Shearwater Petrel 2/Perdix/Perdix AI/NERD 2/ Peregrine – Versionshinweise zur Firmware-Version 84

VERSION 84 26.07.2021

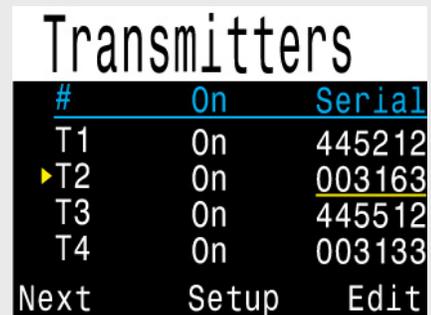
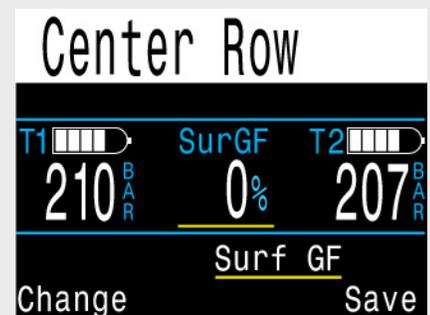
NEU Vorschauen der Tec-Anzeige der mittleren Zeile wurden hinzugefügt, um die Anzeigekonfiguration zu vereinfachen.

Außerdem stehen mehr Optionen für die mittlere Position in den Tec-Modi zur Verfügung.

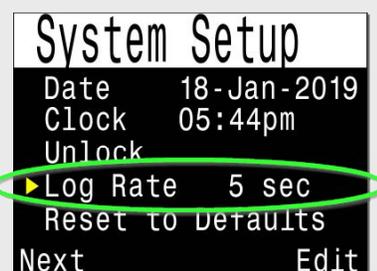
NEU Anzeige „OberflGF“ hinzugefügt. Diese Anzeige zeigt den Gradient Factor, der gälte, wenn Sie sofort an die Oberfläche auftauchen würden. Dieser unterscheidet sich vom GF99, bei dem es sich um den Gradient Factor in der aktuellen Tiefe handelt. Die Anzeige ist wie folgt verfügbar:

„OberflGF“ ist der Gradient Factor, der gälte, wenn Sie sofort an die Oberfläche auftauchen würden.

Neue Dekompressionsoptionen im OC Rec-Modus

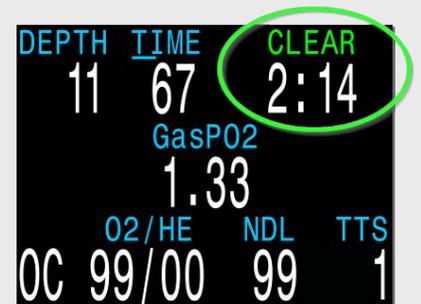
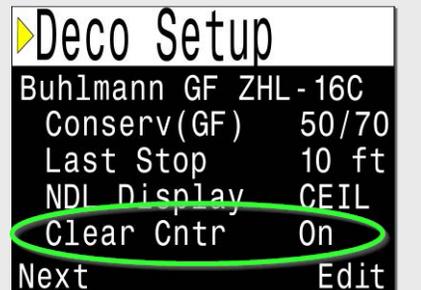
Der Benutzer kann nun benutzerdefinierte Gradient Factors im OC Rec-Modus einstellen. Zuvor standen im OC Rec-Modus nur feste Werte zur Verfügung.

Der Benutzer kann nun eine Tiefe von 6 m für den letzten Stopp im OC Rec-Modus auswählen. Zuvor fand der letzte Stopp im OC Rec-Modus immer bei 3 m statt.

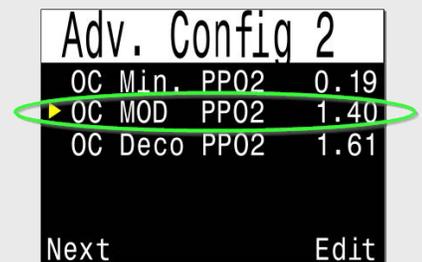
Im OC Tec-Modus wurden die Optionen für den PO_2 -Grenzwert geändert.

Die Option für den maximalen PO_2 im offenen Kreislauf wurde nun entfernt und durch die Einstellung „OC MOD PPO2“ (PO_2 für max. OC-Tiefe) ersetzt. Die Einstellung für die maximale Tauchtiefe gilt nur für die Tauchphase in maximaler Tiefe. Der Tauchcomputer wechselt automatisch zum Grenzwert „OC Deco PPO2“ (PO_2 in OC-Deko), wenn sich der Taucher 7,5 m von einem erforderlichen Dekompressionsstopp entfernt befindet. Der Grenzwert „OC Deco PPO2“ (PO_2 in OC-Deko) legt außerdem fest, wo die vorhergesagten Dekompressionsgaswechsel erfolgen. Wenn das aktuelle Gas einen Sauerstoffanteil von 80 % oder mehr enthält, wird ebenso der Dekompressionsgrenzwert verwendet, da das Gas als Dekompressionsgas angesehen wird.

Nach der Aktualisierung wird der Wert für „OC MOD PPO2“ (PO_2 für max. OC-Tiefe) auf 1,4 ATA geändert. Der Wert für „OC Deco PPO2“ (PO_2 in OC-Deko) bleibt unverändert. Die Standardwerte lauten wie folgt:

Die Option „OC MOD PPO2“ (PO_2 für max. OC-Tiefe) ersetzt die Option für den maximalen PO_2 im offenen Kreislauf mit einem anderen Verhalten. Bitte lesen Sie die Beschreibung links!

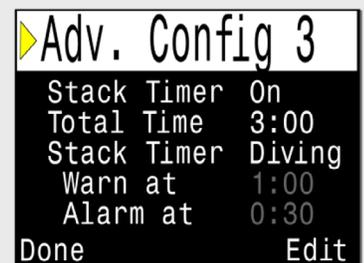
NEU Enthält neue Funktionen der NERD 2-Version 46 für alle Modelle.

Dazu gehört auch der Gaswäscher-Timer (Timer für Dauer der CO₂-Gaswäsche). Der Gaswäscher-Timer ist nur in geschlossenen Kreisläufen (CC) verfügbar. Der Gaswäscher-Timer zeigt während des Tauchgangs einen Countdown an. Er kann manuell vom Benutzer zurückgesetzt werden, wenn die Gaswäscherzeit geändert wird. Die Gesamtdauer kann vom Benutzer geändert werden. Die Warnung bei 1 h 00 min und der Alarm bei 0 h 30 min sind fest.

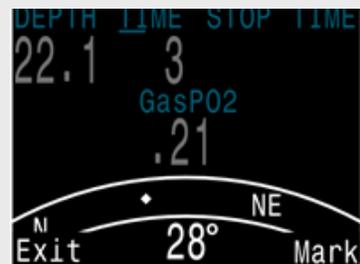
Das Menü der Kompasspeilungsmarkierung wurde verschoben, um die Tastenbetätigungen zu verringern. Der Kompass kann nun ebenfalls während der Peilung angezeigt werden. Betrieb: Während der Anzeige des Kompasses wird durch das Betätigen der linken Taste das Menü „Exit/Mark“ (Schließen/Markieren) aufgerufen. Mithilfe der rechten Taste erfolgt die Kompasspeilung, mithilfe der linken Taste wird der Bildschirm geschlossen und das Hauptmenü aufgerufen. Zuvor musste für die Kompasspeilung in die regulären Menüs gewechselt werden.

Der Befehl zur Peilungsmarkierung erfordert nun weniger Tastenbetätigungen.

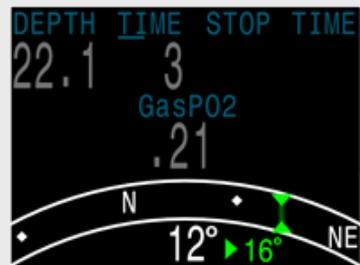
Bei der Markierung einer Peilung wird nun der Abweichungswinkel zwischen der aktuellen Peilung und der markierten Peilung angezeigt. Dies ist bei Navigationsmustern hilfreich. Ein Rechteckmuster erfordert beispielsweise Richtungsänderungen in 90°-Intervallen, während bei einem Dreiecksmuster Richtungsänderungen in 120°-Intervallen nötig sind.

Nun wird die Abweichung zwischen der aktuellen und markierten Peilung angezeigt (in diesem Beispiel 16°).

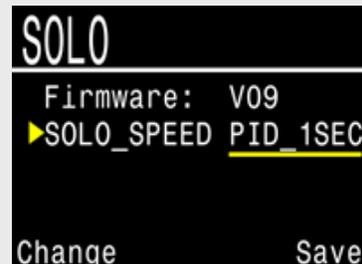
NEU Nur DiveCAN-Modelle
Hinzugefügte Unterstützung zur Änderung der Einstellungen für Peripheriekarten.

Bei der SOLO-Karte (Solenoid- und Sauerstoffcontroller) kann z. B. die Einstellung „Solenoid Speed“ (Solenoidgeschwindigkeit) angepasst werden. Öffnen Sie beim Petrel die Seite „Bus Devices“ (Busgeräte), um auf die Peripheriekarten zuzugreifen. Hier angezeigte Einstellungen können auf dem Peripheriegerät gespeichert werden.
